**Всемирный форум для согласования правил
в области транспортных средств****Рабочая группа по автоматизированным/автономным
и подключенным транспортным средствам**

Правила № 79 ООН (оборудование рулевого управления):**Автоматизированная функция рулевого управления****Предложение по дополнению к поправкам серии 03
к Правилам № 79 ООН (оборудование рулевого
управления)****Представлено экспертами от Международной организации
предприятий автомобильной промышленности и Европейской
ассоциации поставщиков автомобильных деталей***

2.1.2.1 Общие положения

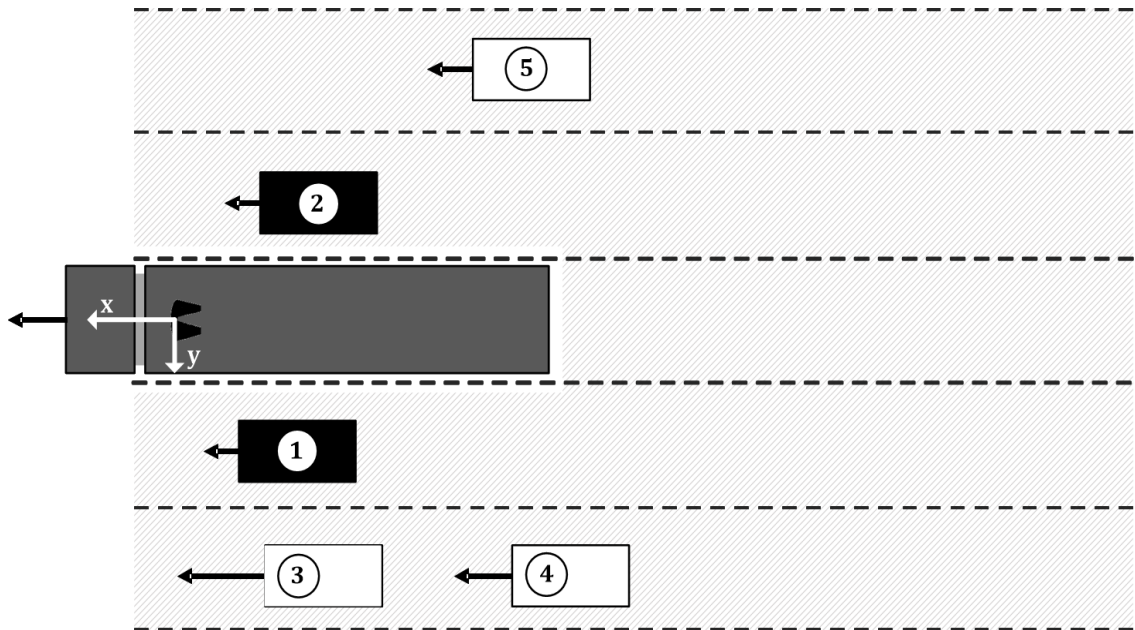
ВАЖНО! Если используется устройство сопряжения, отвечающее стандарту ISO 11992-1 в отношении информационно-канального и физического уровня, то может поддерживаться работа только одного прицепа (буксируемого транспортного средства) ввиду перегрузки полосы пропускания шины CAN между буксирующим и буксируемым транспортными средствами.

Буксирующее транспортное средство не должно полагаться на какую-либо сортировку данных об объектах, переданных буксируемым транспортным средством.

2.1.2.3 Объекты, расположенные позади буксируемого транспортного средства

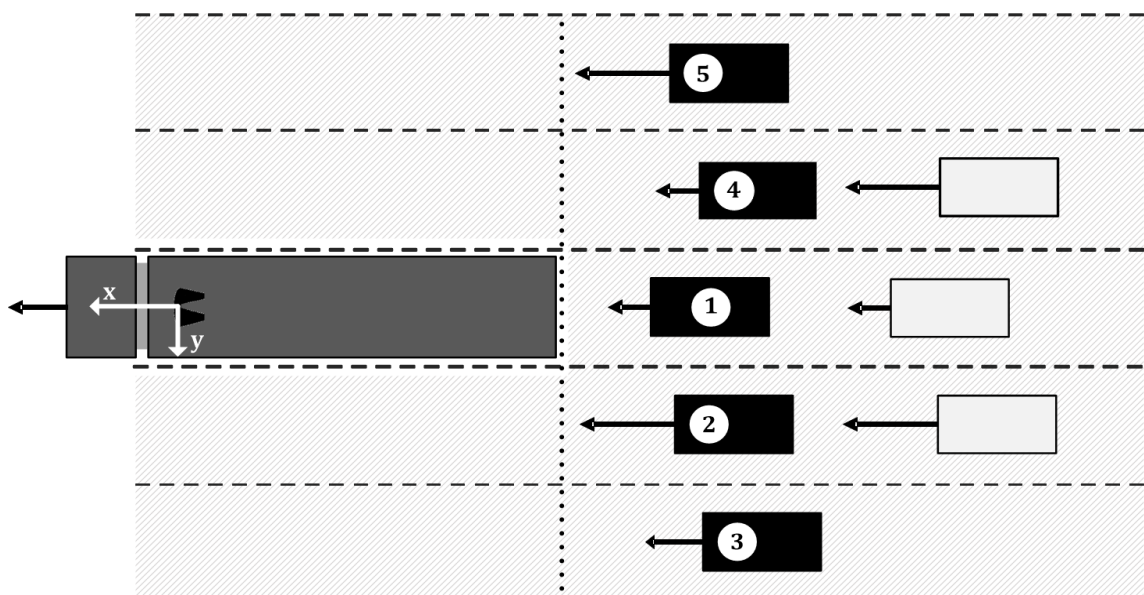
Площадь позади буксируемого транспортного средства разделяется на пять диапазонов. В каждом диапазоне выбирают объект, если таковой присутствует. Если абсолютная скорость буксируемого транспортного средства >10 км/ч, то выбирают только движущиеся объекты. Объект является движущимся, если его абсолютная скорость не равна нулю. Пять диапазонов задаются боковым положением относительно буксируемого транспортного средства:

- $-0,5 \times w - 7 \text{ м} \leq y < -0,5 \times w - 3,5 \text{ м}$;
- $-0,5 \times w - 3,5 \text{ м} \leq y < -0,5 \times w$;
- позади буксируемого транспортного средства;
- $0,5 \times w < y \leq 0,5 \times w + 3,5 \text{ м}$;
- $0,5 \times w + 3,5 \text{ м} < y \leq 0,5 \times w + 7 \text{ м}$;

где y — боковое положение [м], а w — ширина [м] буксируемого транспортного средства.
